主な補正内容について

1. 川内原子力発電所の特定重大事故等対処施設の工事計画認可申請については、「原子炉補助建屋等に設置する設備」、「新たに設置する建屋等」、「新たに設置する設備等」の3つに分割しています。

特定重大事故等対処施設の概要図

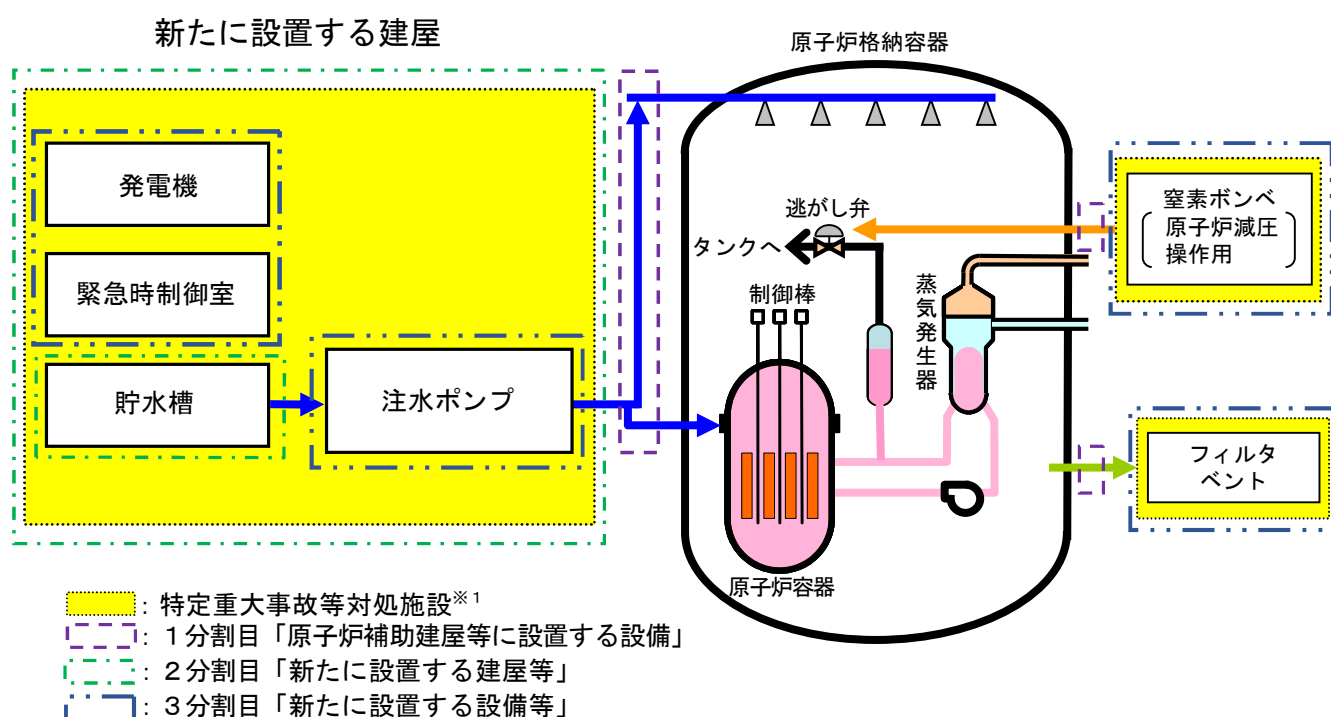
今回、1分割目「原子炉補助建屋等に設置する設備」で申請していた原子炉補助建屋等に設置する設備のうち、火災防護設備及び浸水防護施設を、3分割目「新たに設置する設備等」での申請へ見直します。
